筑安集团大厦

方案设计

筑安集团大厦(工规变更)总平面规划及建筑设计方案评审会

福建筑安投资集团有限公司筑安集团大厦(工规变更)总
平面规划及建筑设计方案评审会专家组意见

福建建工集团有限责任公司 Fujian Construction Engineering Group Co., Ltd.	
工程名称: 1#楼四层平面图	
工程地点: 福建省福州市	
设计单位: 福建建工集团有限责任公司	
设计日期: 2024.05.15	
设计人: 张三	
审核人: 李四	
批准人: 王五	
备注: 本图仅供参考, 不作为施工依据。

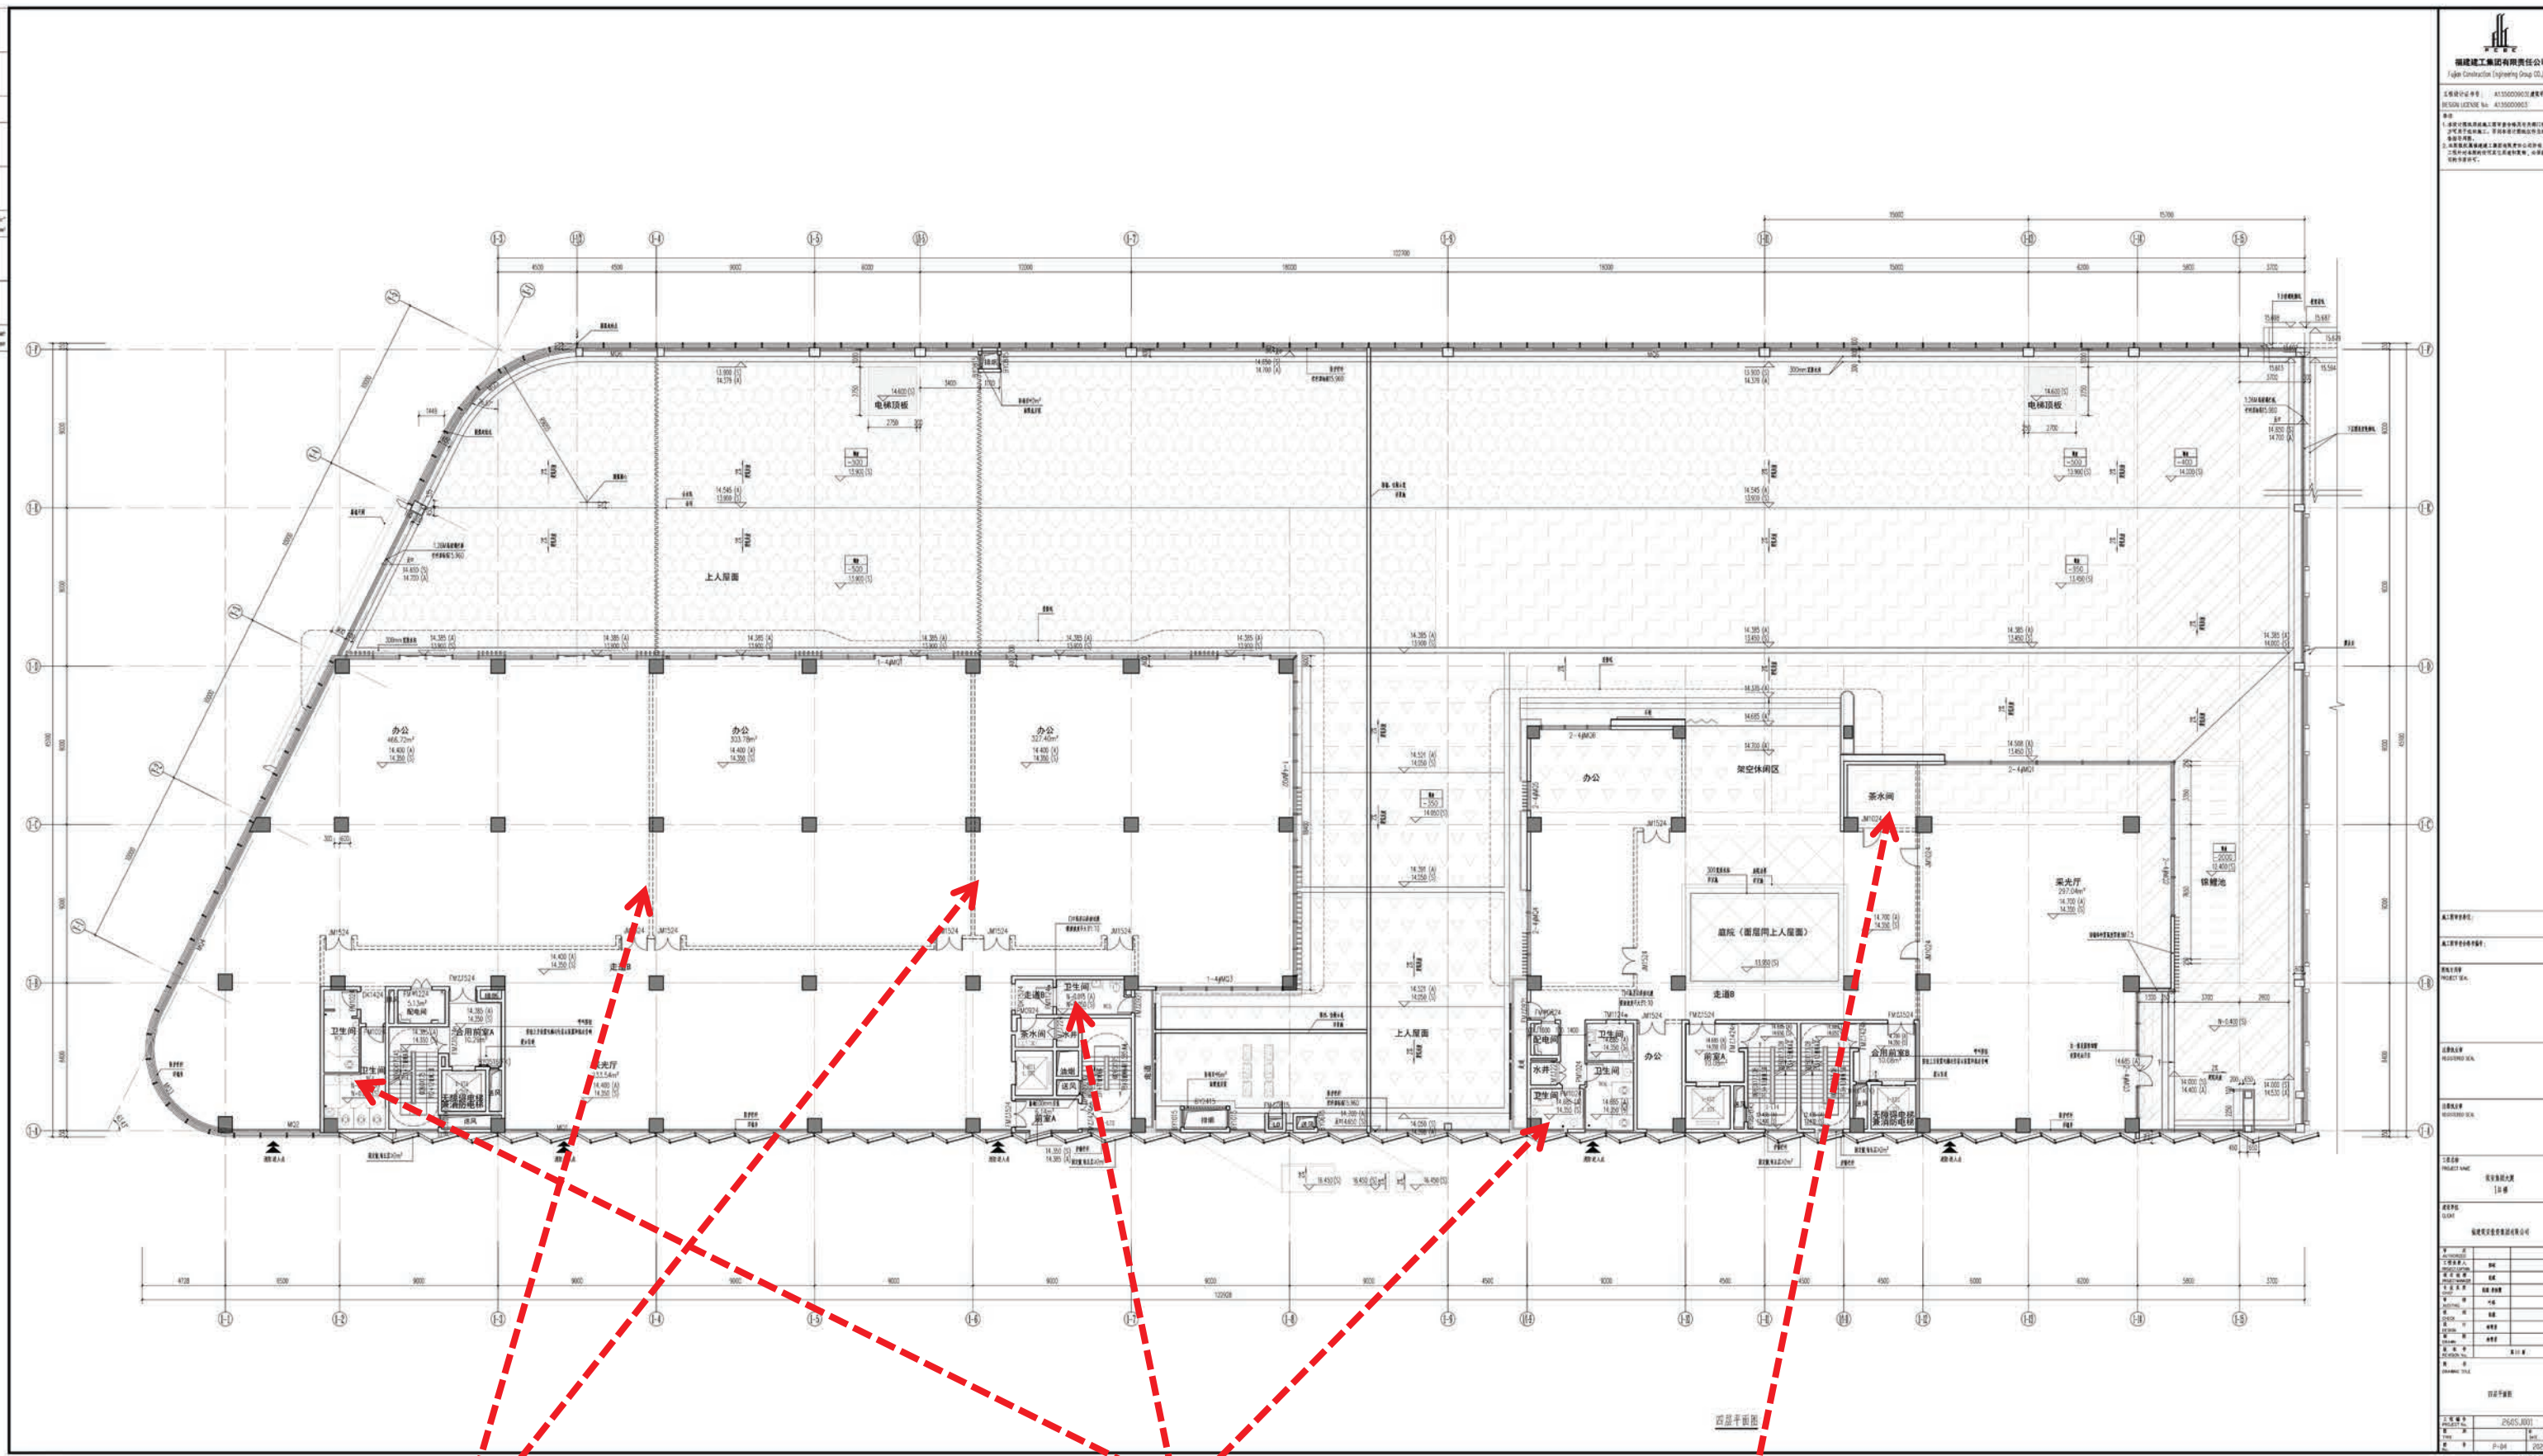
调整物业管理用房卫生间

优化布局，取消这一排设备用房

福建建工集团有限责任公司 Fujian Construction Engineering Group Co., Ltd.	
工程名称	1#楼七层平面图
设计阶段	施工图
设计单位	福建建工集团有限责任公司
项目负责人	XXX
专业负责人	XXX
审核人	XXX
审批人	XXX
日期	2024.06.01
图号	1#楼七层平面图
比例	1:100
备注	本图仅供参考，不作为法律依据。

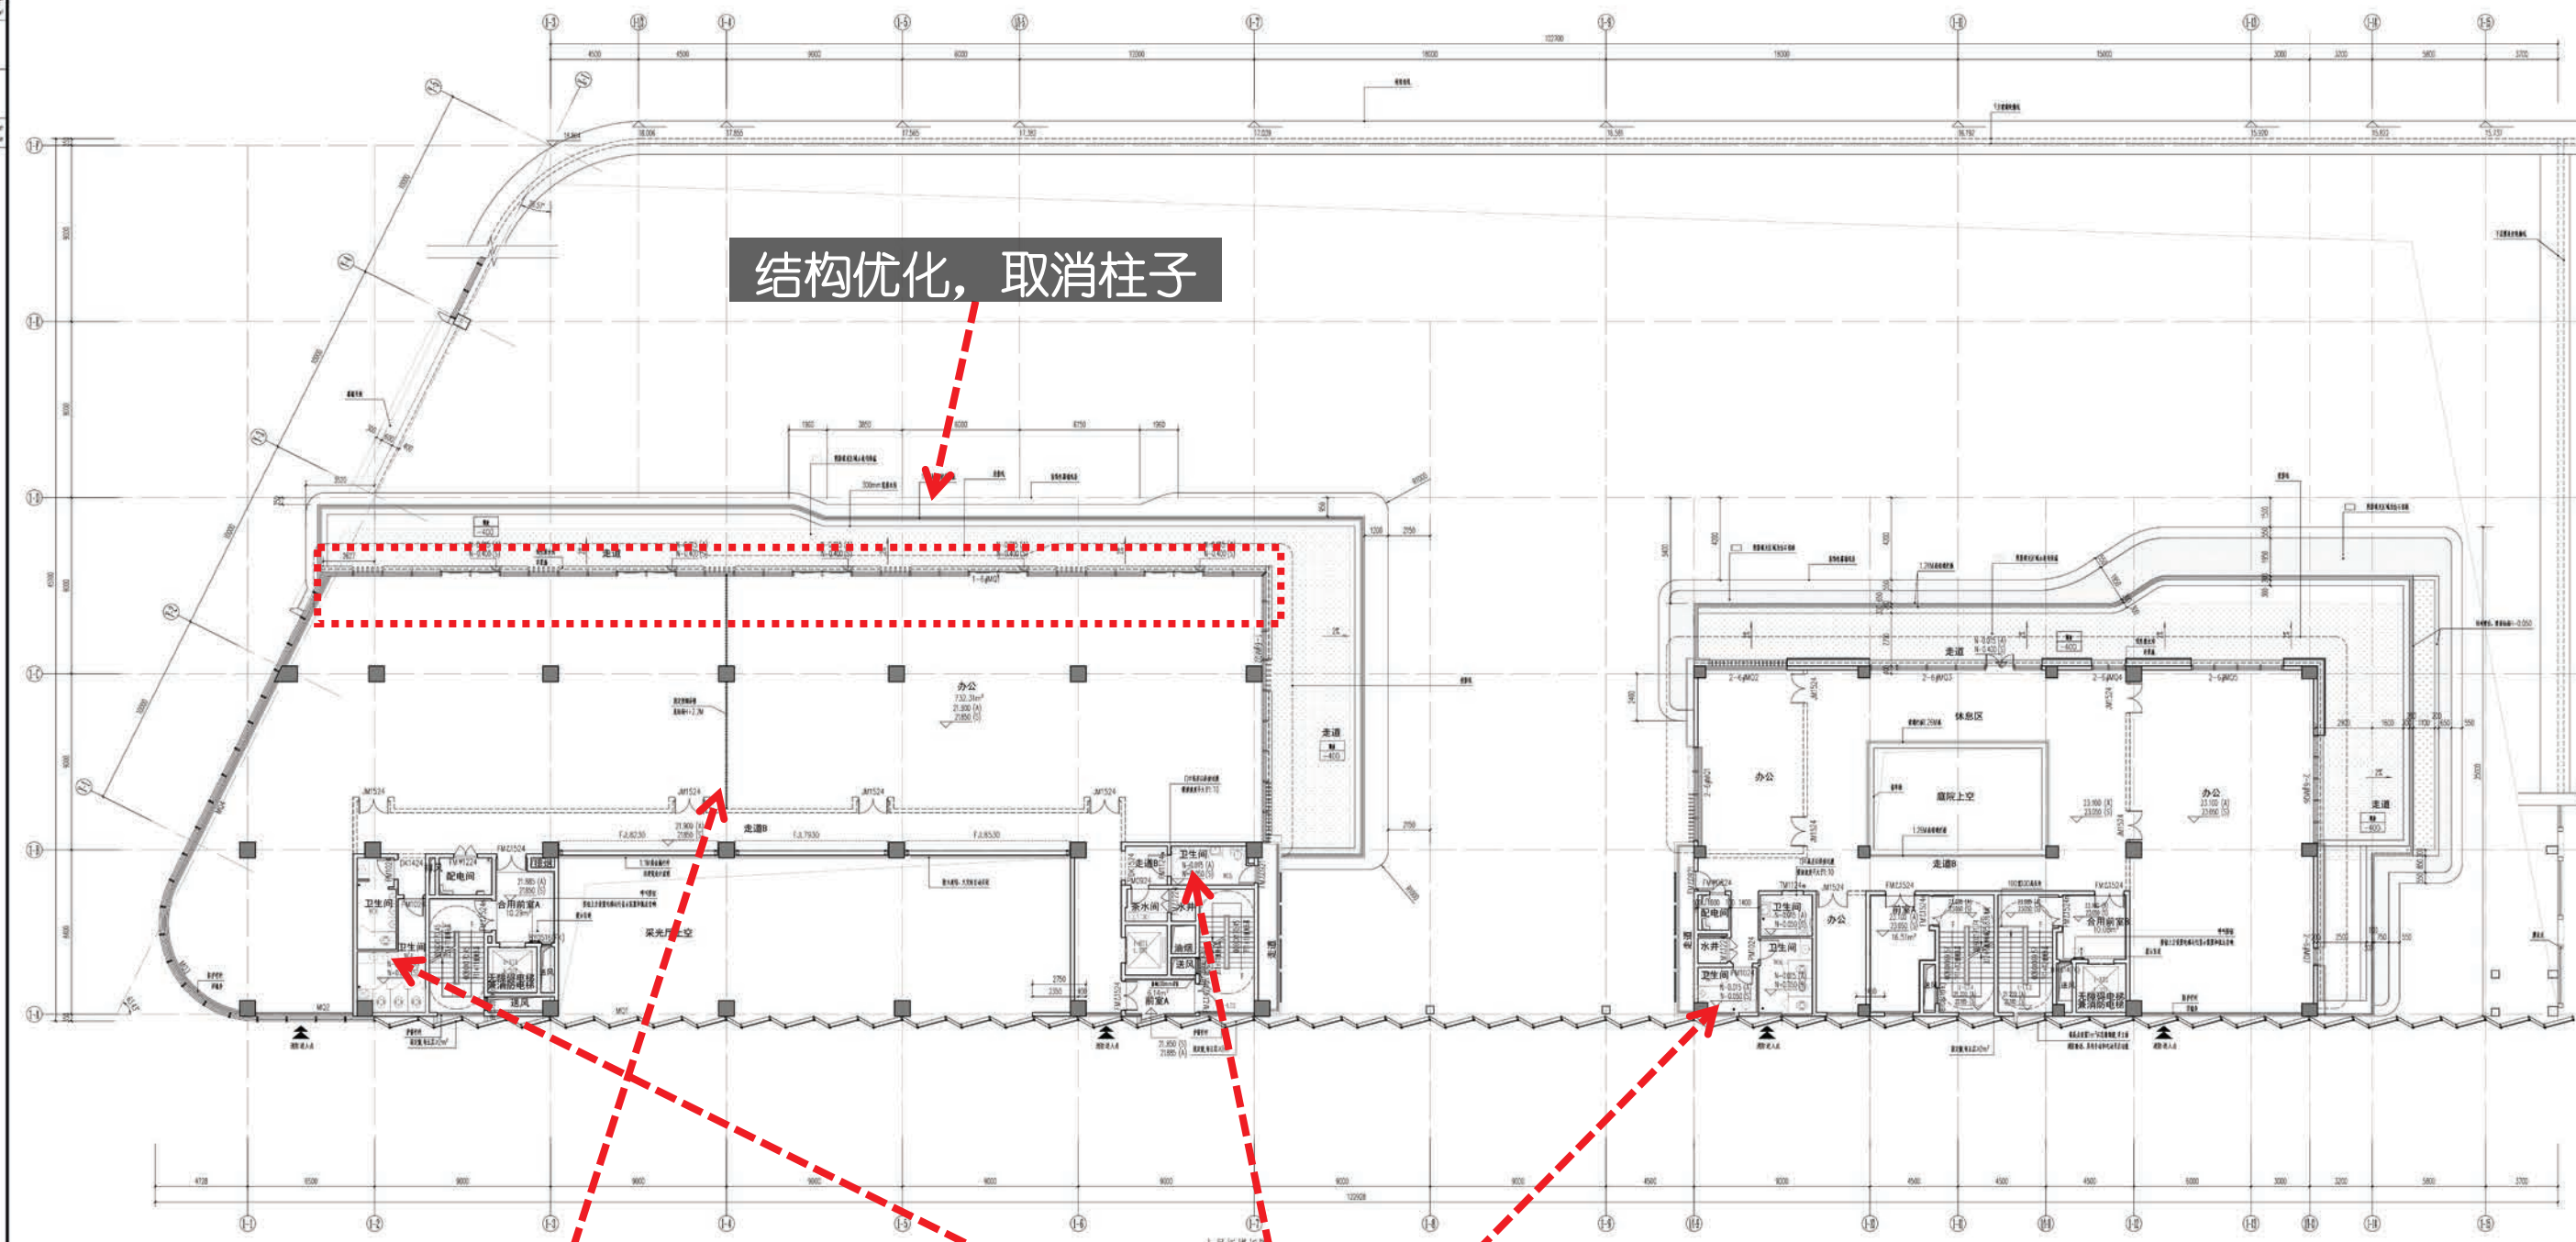
结构优化，斜柱改直柱，轮廓微调。

结构优化，取消柱子
